Tilsynsrapport

Sagsnr.:	24/23641
Tilsynsdato:	3. oktober 2024
Tilsynsførende	Charlotte Drammelsbæk Rohde og Sofie Patricia Ballegaard
Vandværk	Vinderslev Vandværk Trekronervej 12 8620 Kjellerup
Fremviser	Benny Pedersen (bestyrelsesmedlem) og Lars Bjørnkjær (driftsansvarlig)
Jupiter id	61809
Vandforsyningens CVR/P-nr.	36225289
Sidste tilsyn	28-09-2017

Foto 1

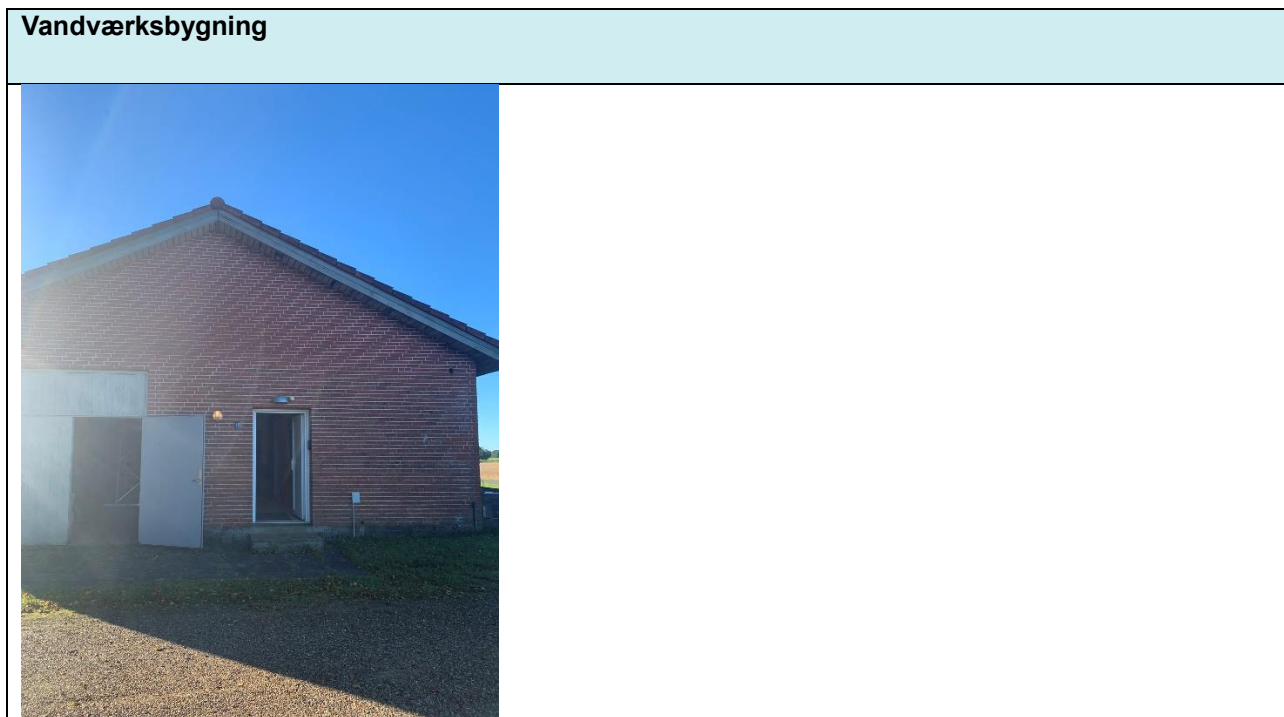
Bemærkninger:
<p>Under rentvandspumperne i sugemanifolden/rørkælderen ses lodret rør med tæring, hvor der siver vand. Se foto 1. Vandværket skal få skiftet røret hurtigst muligt. Der er installeret gulvalarm, i tilfælde af større brud.</p> <p>Prøvehanen anbefales, at blive flyttet til hovedledningen, da der ellers kan være risiko for stillestående vand i røret omkring prøvehanen, hvilket kan give udfald på vandanalyser.</p>

Lodret rør i sugemanifold/rørkælder. Der ses en større tæring på røret, hvor der siver vand fra.
